<p align="center">Service Départemental RTM de l'Isère</p>	 
<p align="center">Commune de MONTFERRAT Modification de la carte des aléas</p>	
<p>Date : 7 décembre 2015</p>	<p>Version de document : 1</p>

Contexte

Dans le cadre de l'instruction du dossier de demande de permis de construire pour la transformation d'une grange, parcelle cadastrée E724 à MONTFERRAT, le service sécurité et risques de la DDT de l'Isère a demandé par mail du 10 novembre 2015 au service RTM d'expertiser l'aléa affiché au niveau de la carte des aléas de la commune. Cette note est la synthèse de l'analyse réalisée.

FIGURE 1 : CARTE DES ALEAS ACTUELLE

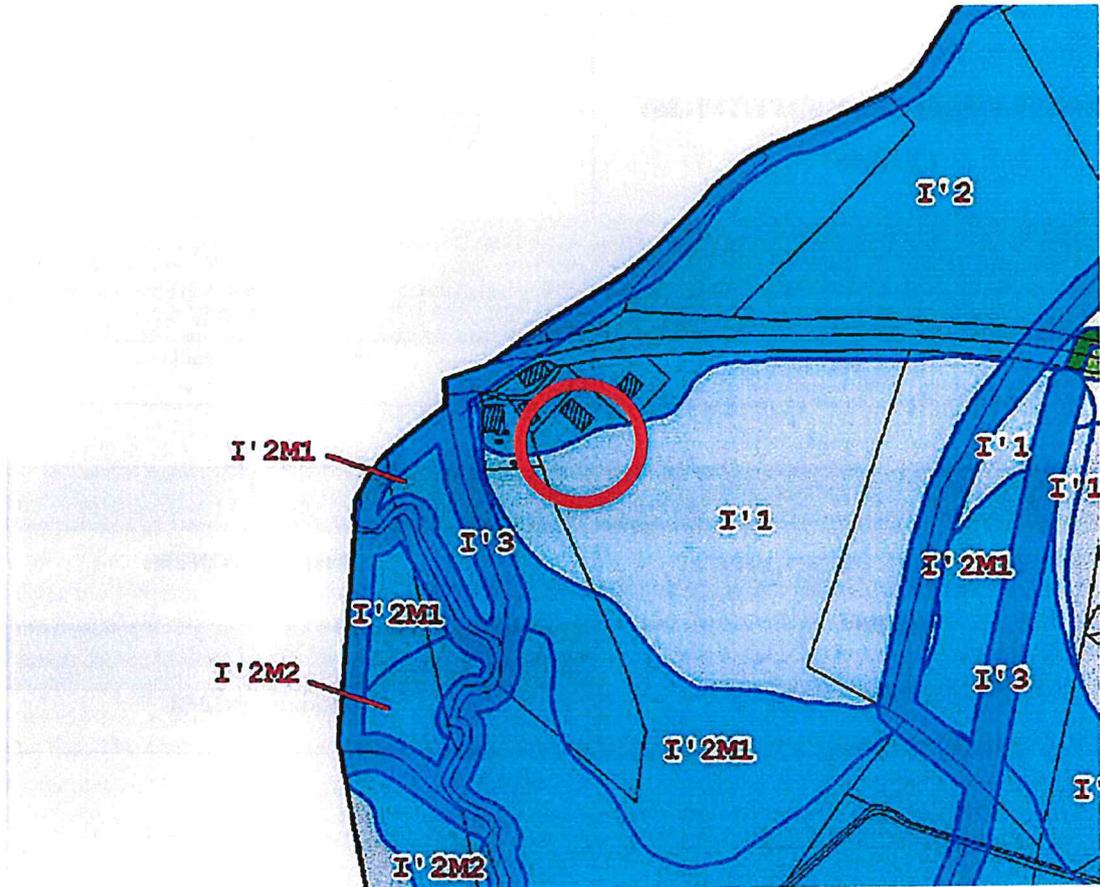
La carte des aléas de la commune de MONTFERRAT a été réalisée en juin 2007 par le bureau d'études Alp'Géorisques avec une assistance à maîtrise d'ouvrage du service RTM. Pour la parcelle concernée (E724), un aléa moyen d'inondation de pied de versant a été retenu. Cet aléa correspond à la situation d'une zone plate, recouverte par une accumulation et une stagnation, sans vitesse, d'eau « claire » avec une hauteur comprise entre 0.5 et 1 mètre.

Cependant, au regard de la topographie locale, l'extension en zone d'aléa moyen semble contestable. C'est ce qui a motivé l'expertise de terrain réalisée le vendredi 4 décembre 2015. Le site se caractérise par un remplissage de l'ensemble de la vallée par des alluvions d'origine glaciaire. Au sein de la terrasse fluvio-glaciaire (F6b sur la carte géologique), le Courbon a remanié les matériaux et creuse un lit propre au sein des dépôts morainiques. Si le lit du Courbon est clairement marqué, les circulations en cas d'épisode de crue majeure du Courbon et des affluents latéraux, sont moins évidentes à identifier, la surface du terrain naturel étant assez chahuté en surface. De plus la RD 90 est plus ou moins en remblais sur ce secteur, ce qui modifie l'écoulement naturel des eaux. Des aménagements réalisés au droit du captage d'eau potable, à l'amont du site, participent également à la modification globale des écoulements.

FIGURE 3: COUPE SCHEMATIQUE DU TERRAIN

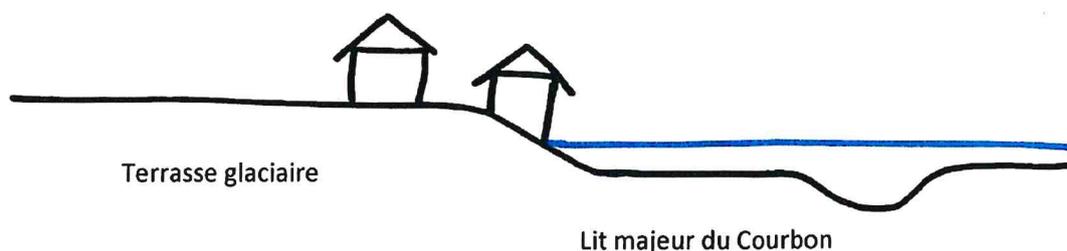
La parcelle E724 se situe néanmoins clairement sur la terrasse fluvio-glaciaire. Le Courbon a creusé un lit majeur conséquent dans cette terrasse au droit du projet. Les deux bâtiments au nord-ouest se situent sur la zone de transition, légèrement en contre-bas de la terrasse glaciaire. Pour un événement de période de retour centennal (référence pour le levé de la carte des aléas) on ne doit pas s'attendre à des remontées conséquentes des niveaux de crue au-delà du lit fluvial.

FIGURE 4 CARTE INITIALE

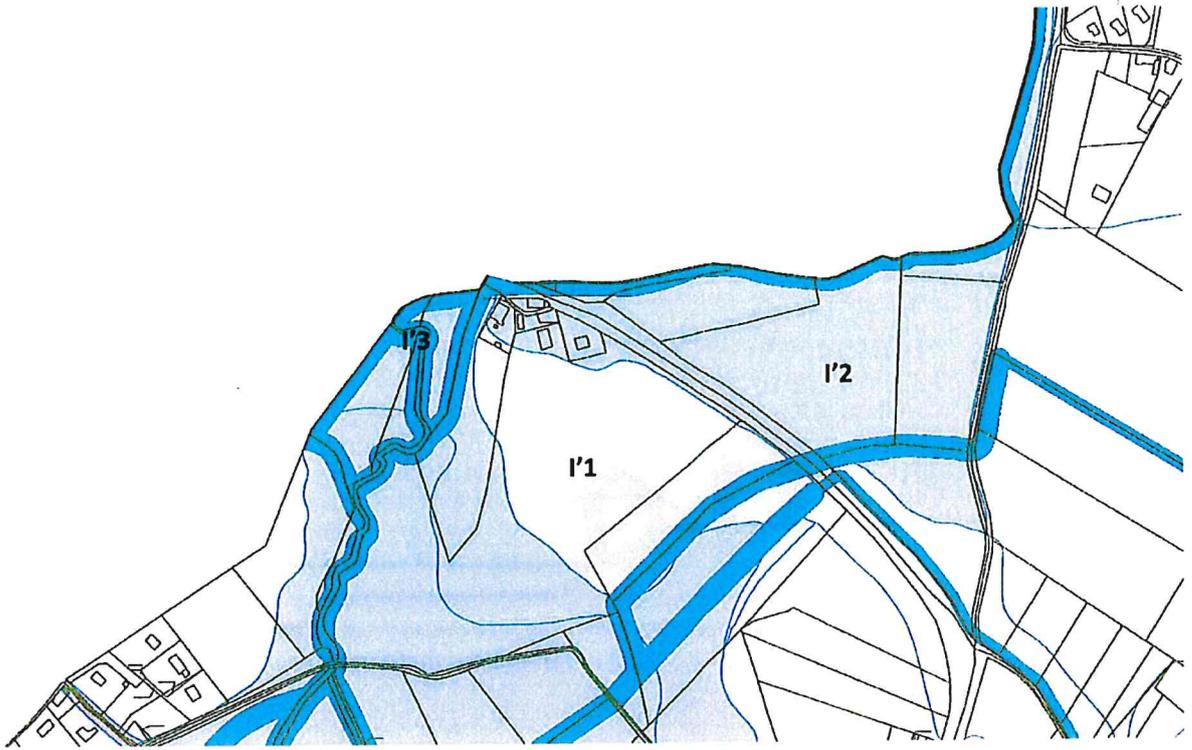
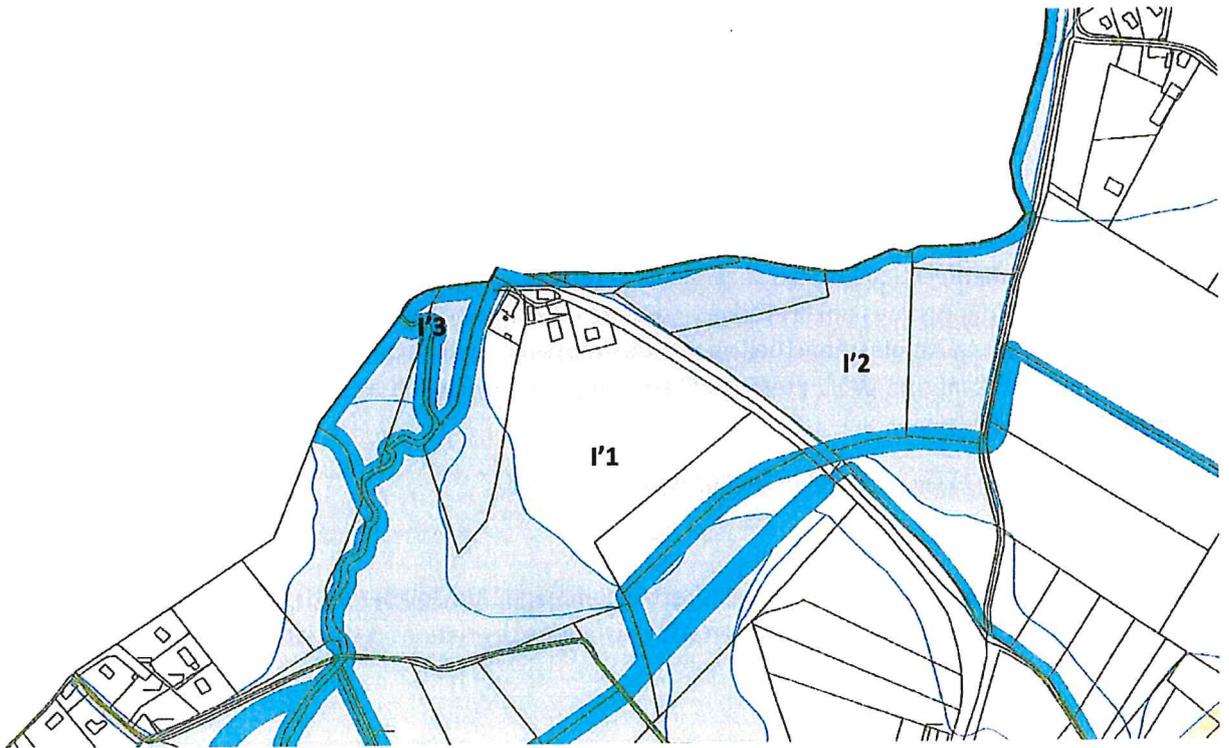
Au regard de ces éléments, le déclassement de l'aléa moyen en aléa faible au niveau du hameau est retenu. Comme précisé précédemment, la topographie générale de la terrasse glaciaire est relativement chahutée, des stagnations locales au droit de dépressions ou des venues issues des versants ne peuvent être complètement exclues. De plus, le caractère filtrant, au moins ponctuellement, des moraines peut induire des phénomènes de remontées de nappes. Cela a été confirmé par un témoin. C'est pourquoi le zonage d'aléa faible d'inondation l'1 est conservé pour l'ensemble de la zone.

La carte ancienne et la carte modifiée sont présentées ci-après.
